SPARC® Enterprise M4000/M5000 서버 제품 안내서

XCP 버전 1040용

# SPARC Enterprise M4000/M5000 서버 제품 안내서

### 너트 간섭 정보

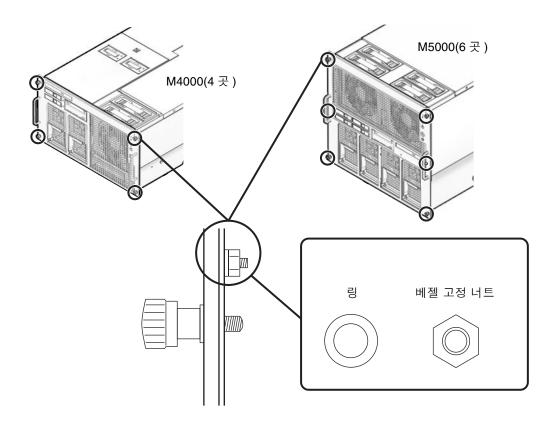
SPARC Enterprise M4000 또는 M5000 서버를 19인치 랙에 마운트하는 경우 서버의모든 방향이 랙에 맞물리도록 삽입하게 되므로 베젤 고정 너트가 랙 기둥에 간섭될 수 있으며 이에 따라 서버가 올바르게 장착되지 않을 수 있습니다.

이러한 경우 베젤 고정 너트와 링을 E-링으로 교체합니다.

1. 간섭되는 베젤 고정 너트와 링은 제거하십시오.

2. 제거한 너트와 링 대신 랙 마운트 키트에 포함된 E-링을 부착합니다.

3. 서버의 모든 방향이 랙에 맞물리도록 서버를 삽입하여 제자리에 고정합니다.

메모리 보드 DIMM 슬롯 번호 그림 **1**

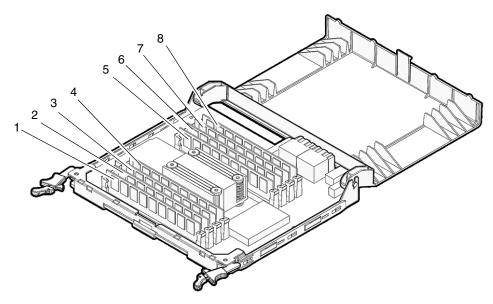
DIMM은 콜드 FRU 교체 구성 요소입니다. DIMM을 교체하려면 전체 서버 전원을 끄고 전원 코드 연결을 끊어야 합니다.

- 각 그룹에서 4개 DIMM을 하나의 단위로 마운트합니다.
- 그룹 A의 DIMM 용량은 그룹 B의 DIMM 용량보다 크거나 같아야 합니다. 그룹 B에는 DIMM을 마우트하지 않아도 됩니다.
- 각 그룹 내에서 용량과 등급이 같은 DIMM을 마운트합니다. 하나의 그룹 내에서 다른 용량의 DIMM을 함께 사용할 수 없습니다.

다른 용량이나 다른 등급의 DIMM으로 교체하려면 같은 CMU의 각 메모리 보드에서 위의 조건을 따라야 합니다.
